Modifica strutturale

## SPENCER SHELL

Barella basket universale

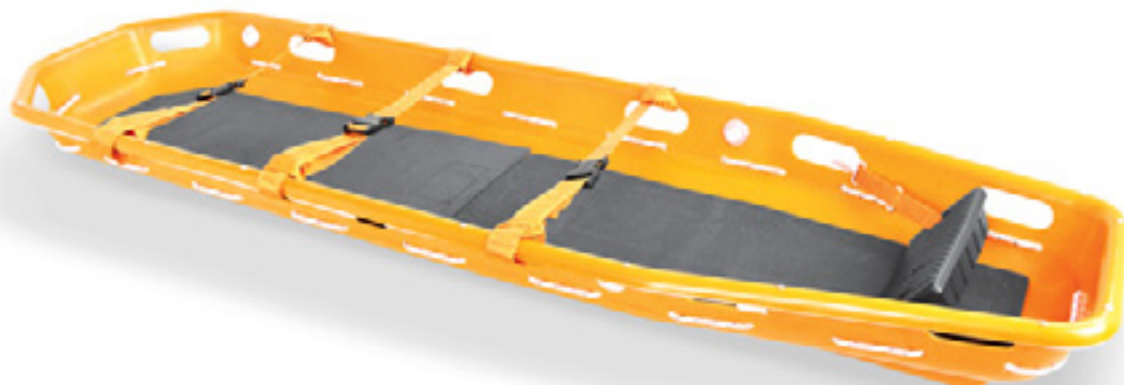
Grazie ad una modifica a livello del materiale costituente la scocca, il tempo di vita medio delle barelle basket Spencer Shell è stato raddoppiato da 5 anni a 10 anni.

Il polietilene che viene ora utilizzato ha una nuova formulazione, la quale presenta un incremento delle performance meccaniche e di durezza, che permettono l'aumento del valore di Shore, questo grazie a nuovi sistemi di polimerizzazione della materia prima.

Questa modifica a livello di materiale consente di ottenere un dispositivo con una vita utile incrementata, rispettando pienamente i requisiti di sicurezza e qualità Spencer.

La modifica descritta è da considerarsi valida a partire dal 06/06/2012
